東海第二発電所

設計及び工事計画変更認可申請書

補足説明資料

令和3年6月

図1 原子炉格納容器 pH制御のための設備 系統概要図

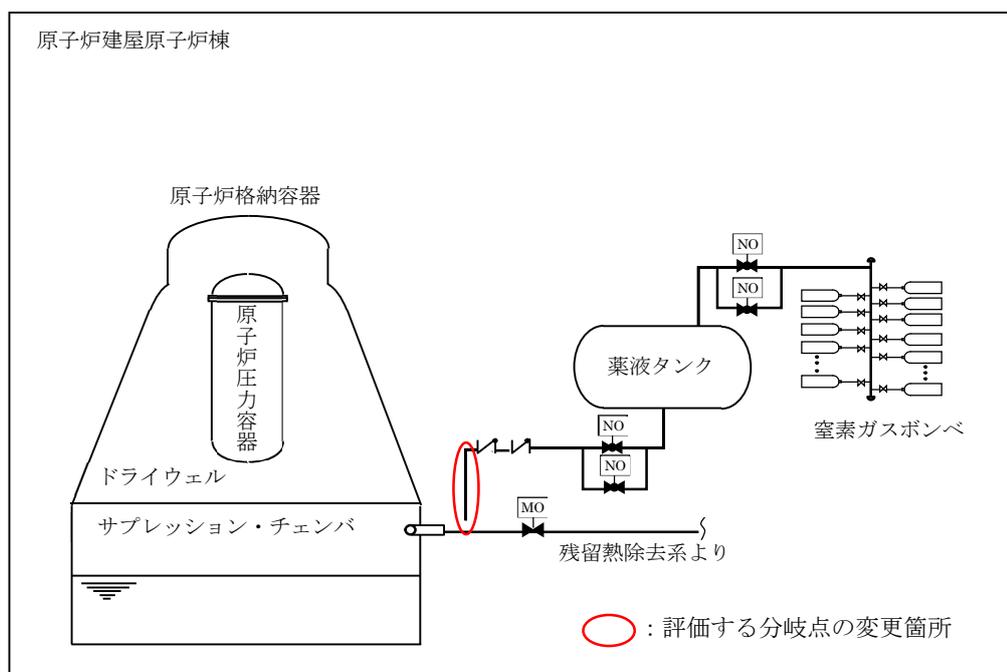
上記の事象に対して、pH制御設備の接続位置をRHR（A）系からRHR（B）系へ変更することに伴い、悪影響防止の観点で検討を行った。また、併せてその他の影響として、溢水によるの影響についても評価を行った。

残留熱除去系配管への接続位置変更により、B系配管への分岐が追加となるが、評価は接続箇所の変更による溢水評価に影響はない。

以上の理由より、接続箇所の変更による溢水評価に影響はない。

原子炉再循環ポンプ用格納容器電気ペネトレーション取替工事

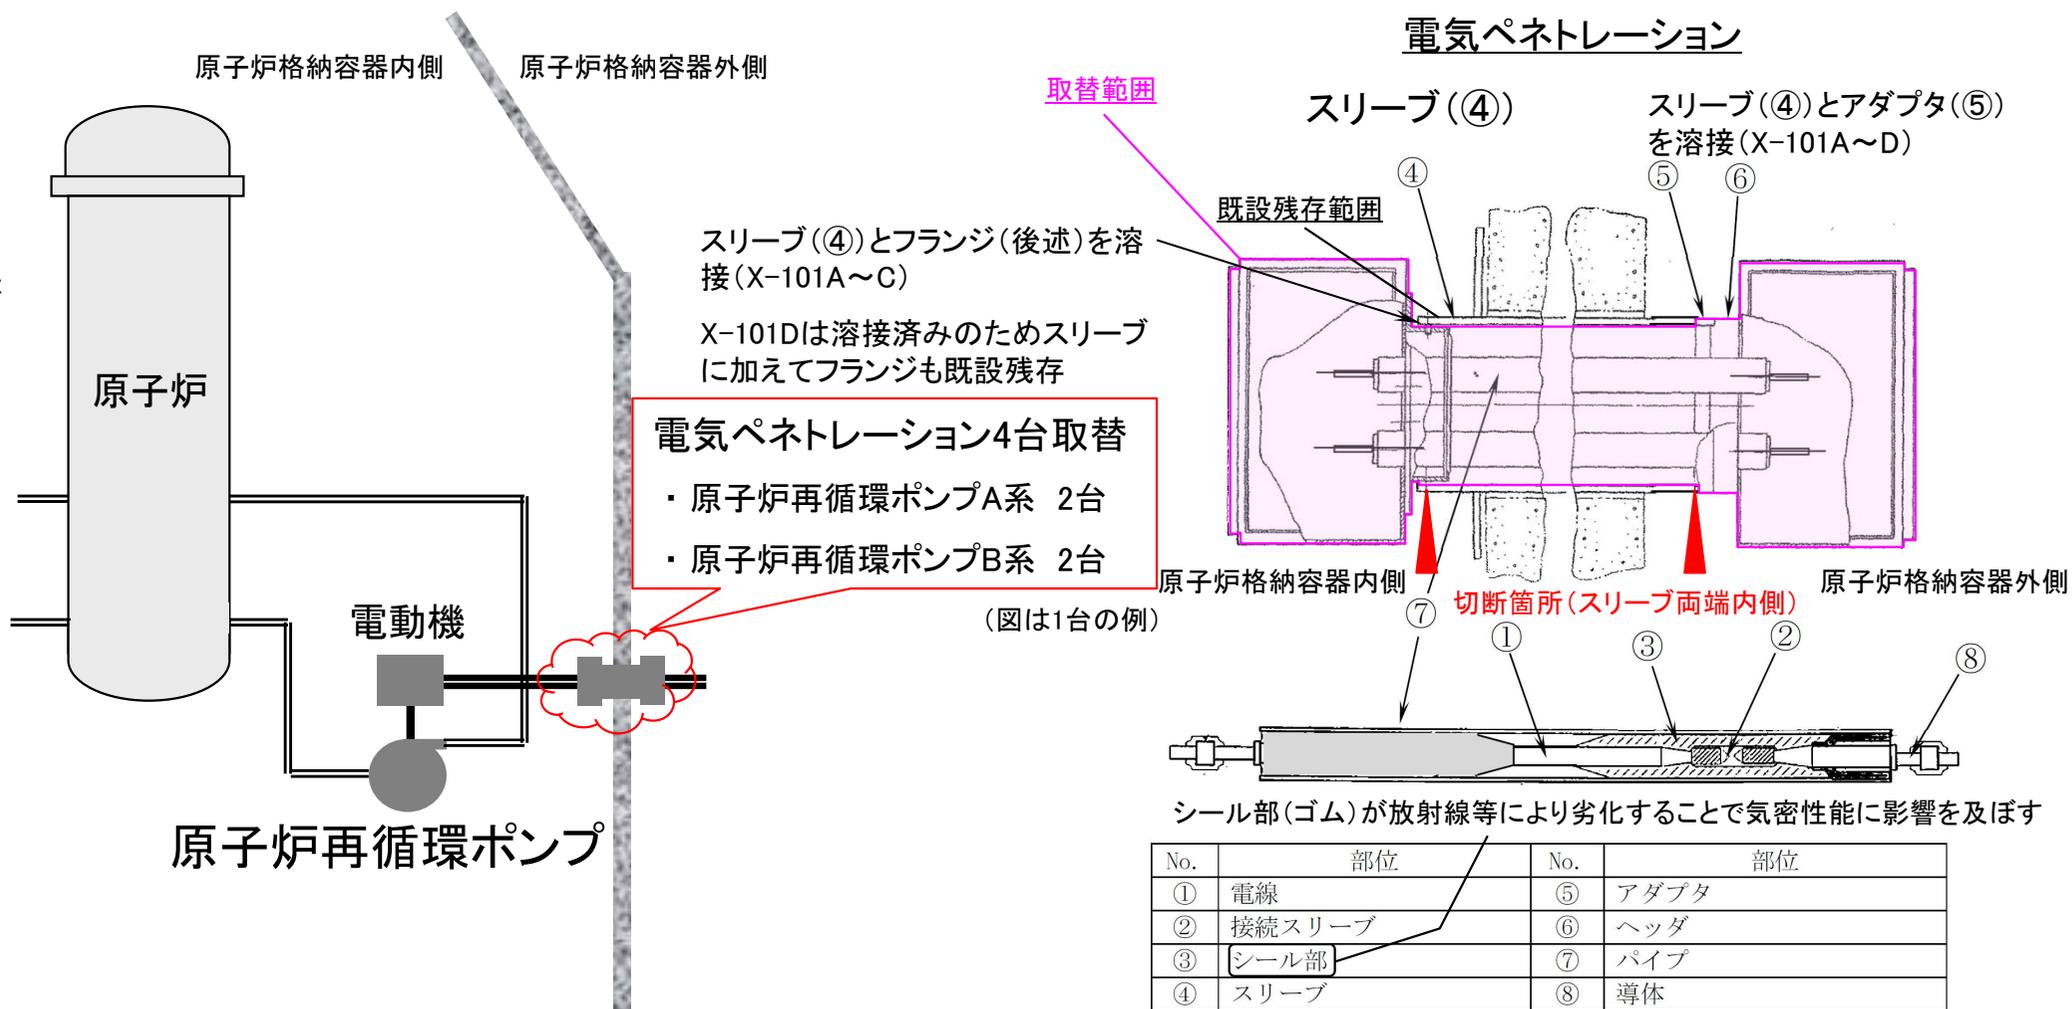
- 原子炉格納容器の気密性能を維持するために、電気配線貫通部(電気ペネトレーション)を取り替える。
- スリーブとアダプタ、スリーブとフランジを溶接する際に、スリーブ長さが50mm程度短くなることから、設計進捗により明らかとなったことから、要目表及び構造図を更新する。
- 材料手配、製作及び現地工事の期間を踏まえ、8月までに材料検査を受ける必要があるため、本時期に申請する。

図1 電気配線貫通部の地震応答解析モデル (多質点系はりモデル)

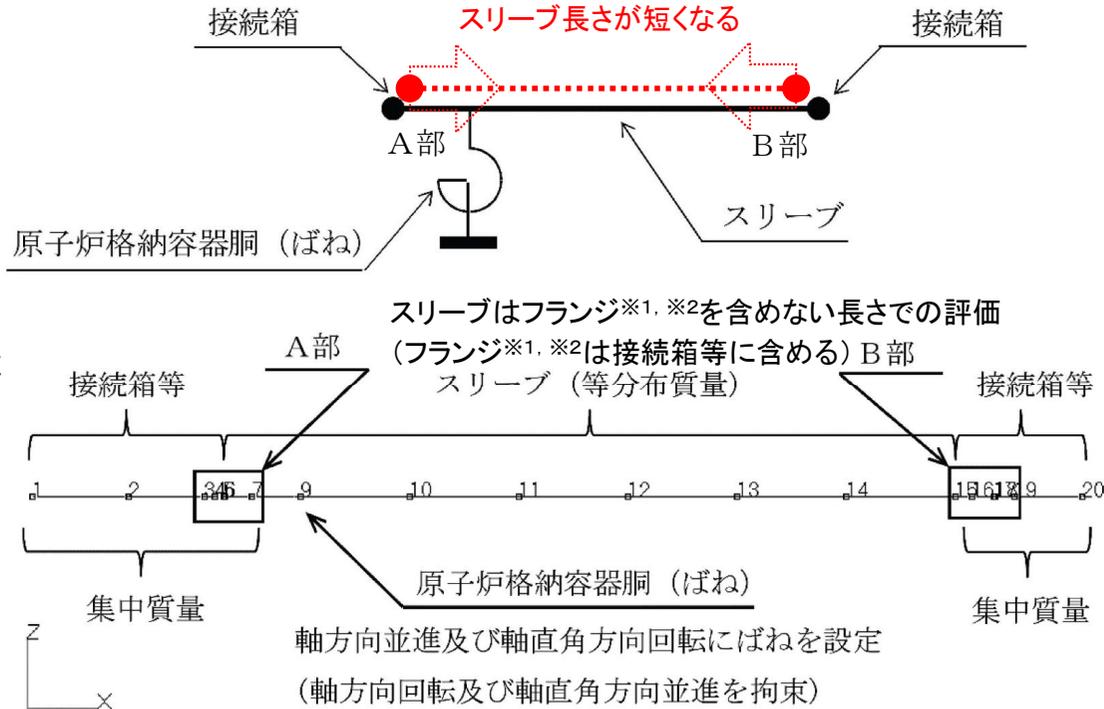
- スリーブ長さが短くなる(A部-B部間の長さが短くなる)と、支点(ばね)にかかる応力は小さくなる
- また、今回の取替では全体質量も小さくなる計画であり、SA工認時よりも耐震上有利となる

応答解析に用いた機器緒元の比較		①SA工認	②今回変更後	差(②-①)
スリーブ長さ(mm)	フランジ※1, ※2を含める	—	2,747※2(要目表)	—
	フランジ※1, ※2を含めない 耐震計算で扱う長さ	2,713(要目表)	2,697	-16(-0.6%)※3
全体質量(kg)	—	2,275	1,990	-285(-12.5%)
